RESOLUCIÓN N° 002092 (24 SEP. 2024)

“Por la cual se resuelven unos recursos de reposición interpuestos en contra de la Resolución 1351 del 5 de julio de 2024 y se toman otras determinaciones”

Por medio de la Resolución 1351 del 5 de julio de 2024, esta Autoridad Nacional autorizó la modificación de la Licencia Ambiental otorgada mediante Resolución 1326 del 05 de agosto de 2020 (modificación 1 de la Licencia Ambiental del proyecto UPME 01 de 2013 (Soacha – Tequendama).

Figura 3 Coberturas Plaza de tendido 9

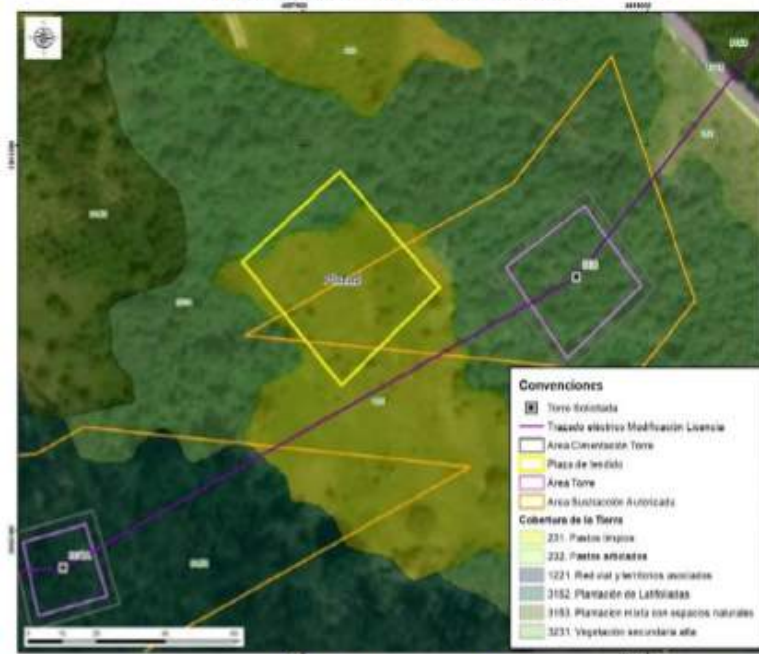
En consecuencia, el acceso Acc-307A-PT98 es necesario para acceder a la plaza con el fin de ejecutar las maniobras que hacen parte de la actividad del tendido. Con relación al argumento de ANLA de que el acceso se encuentra en un área no sustraída nos pronunciaremos más adelante en las consideraciones del acceso 307A-PT98.

En las siguientes figuras se presenta la cobertura actual de la plaza de tendido y el área donde se localiza:

Figura Cobertura Acc-306

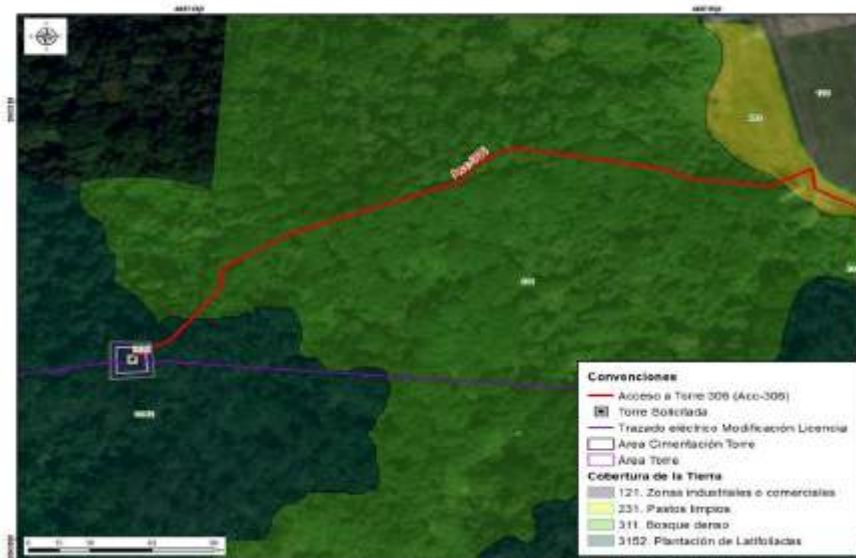
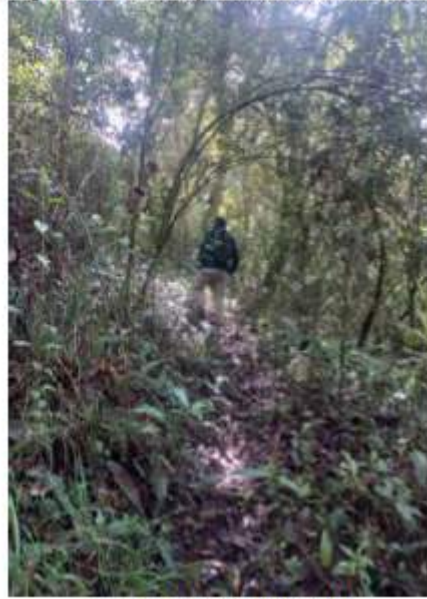
cobertura de bosque denso y de plantación latifoliadas que permite llegar al sitio de torre 306, tal y como se observa en las siguientes figuras.

Cabe aclarar, que para los accesos que no son carreteables como senderos, caminos y zonas de pastos dentro de los predios, se realizará el acceso de forma peatonal y se utilizarán semovientes, en caso de ser necesario, para el transporte de material y equipos, acorde con lo mencionado en la página 14 del capítulo 3. Descripción del proyecto del complemento de EIA.

Figura 12 Ingreso Acc-307 a torre 307

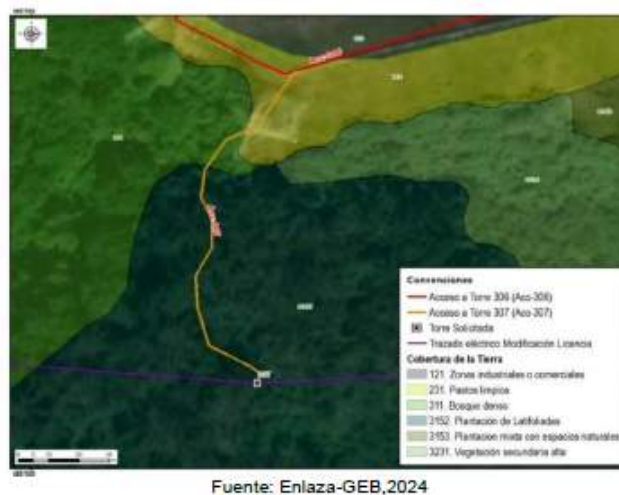
Para llegar al ingreso al acceso acc-307 se inicia en el carreteable privado de la subestación acc-306 por aproximadamente 110 m, el cual se ubica sobre una cobertura de zonas industriales o comerciales. Posteriormente, se continua sobre un camino con cobertura de pastos limpios, bordeando el cerramiento de la subestación por aproximadamente 300 m km hasta llegar al ingreso del acceso acc-307 correspondiente al sendero existente de cobertura de bosque denso y de plantación latifoliadas por aproximadamente 130.49 m hasta llegar al sitio de la torre 307, como se observa en las figuras 1

Respecto a la discrepancia entre lo mencionado en el capítulo 3 del complemento del EIA y lo presentado en el MAG sobre la rocería planteada, se aclara que no se realizarán actividades de mantenimiento tipo rocería, teniendo en cuenta las características mencionadas anteriormente, por lo tanto, la diferencia obedeció a un error involuntario.

Figura 21 Cobertura Acc-308

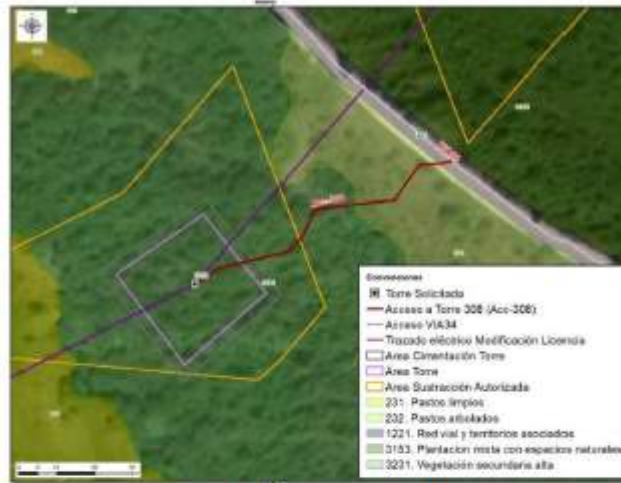
Por lo anterior, es importante aclarar que la discrepancia entre lo mencionado en el capítulo 3 del complemento del EIA y lo presentado en el MAG sobre la rocería planteada obedece a un error involuntario con presentado en el MAG.

Figura 26 Coberturas Acc-310

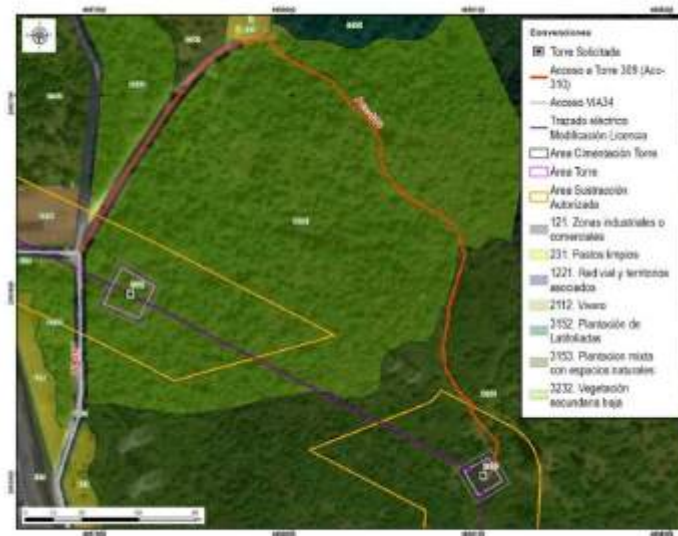
De acuerdo con las condiciones del acceso, es relevante aclarar a la autoridad que este no requiere solicitud de permiso de aprovechamiento forestal. Al respecto, se considera técnicamente que el acceso sendero está intervenido del Bosque Renace, aspecto que no hace necesario realizar mantenimientos tipo rocería como tampoco aprovechamiento forestal para este tramo. Sin embargo, los últimos 40 metros del acceso proyectado para llegar al sitio de torre se encuentra en cobertura de plantación mixta con espacios naturales en los cuales se requiere actividades de rocería para el ingreso de materiales y equipos para la construcción de la torre, como se mencionó en la tabla 3-8 Descripción de accesos a sitios de torre del complemento del EIA.

Figura 30 Individuos autorizados aprovechamiento forestal torre 311

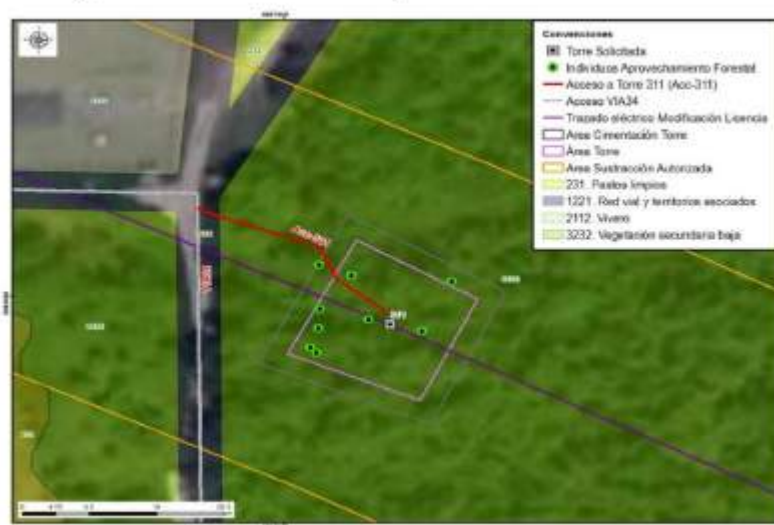
Respecto a lo mencionado por ANLA en sus argumentos en cuanto a la discrepancia entre lo evidenciado en la visita de evaluación y lo presentado en el MAG sobre la rocería planteada, se aclara que se realizarán actividades de mantenimiento tipo rocería, teniendo en cuenta las características mencionadas anteriormente y, por lo tanto, se considera que se presenta consistencia con lo reportado en el MAG. Al respecto, es pertinente aclarar que

Figura 34 Acc-312 en la zonificación y sub-zonificación del DMI

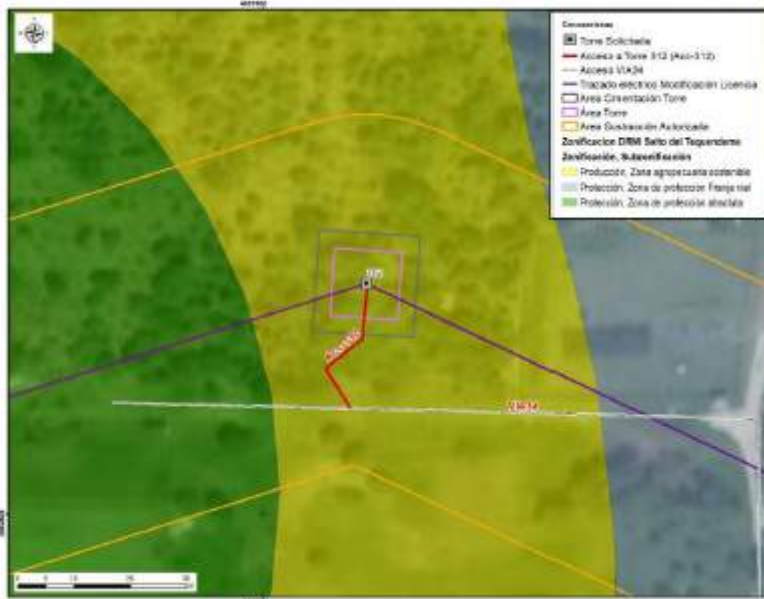
El camino/sendero ACC-312 se encuentra sobre cobertura de plantación mixta con espacios naturales, en el cual no es necesario tramitar el permiso de aprovechamiento forestal. Por el tipo de cobertura, tampoco se requieren actividades de mantenimiento tipo rocería, pues las características de la vegetación del acceso y el ingreso de los materiales y equipos para la construcción y montaje de la torre 312 se realizará de manera peatonal, como se menciona en la tabla 3-8 Descripción de accesos a sitios de torre del capítulo 3. Descripción del proyecto del complemento del EIA. Asimismo, la longitud es de aproximadamente 26.50m hasta el sitio de torre, razón por la cual, no se justifica un

Respecto a lo señalado por ANLA frente a la discrepancia entre lo mencionado en el capítulo 3 del complemento del EIA sobre la rocería planteada y lo presentado en el MAG, se aclara que por las características del terreno mencionadas anteriormente no se realizarán actividades de mantenimiento tipo rocería. Por lo tanto, la diferencia advertida por la autoridad obedece a un error involuntario consignado en el MAG.

Figura 1 Área de influencia total para el proyecto

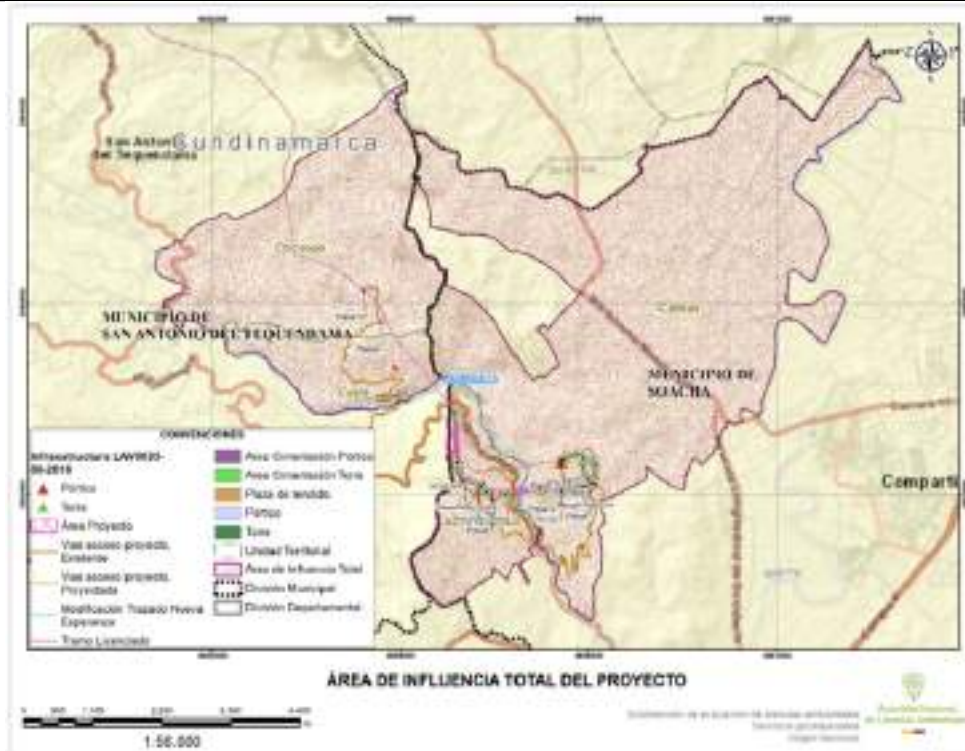
Frente a lo expuesto el Equipo Evaluador Ambiental de la ANLA, realizó la verificación de la información considerada en el concepto técnico 4703 del 05 de julio de 2024 que sirvió de sustento para emitir la Resolución 1351 del 5 de julio de 2024, en el cual señala que el área de influencia total del proyecto incorpora las Veredas San Francisco y Canoas en jurisdicción del municipio de Soacha; y veredas Cúcio y Chicaque en el municipio de San Antonio del Tequendama, como se presenta en la siguiente figura:
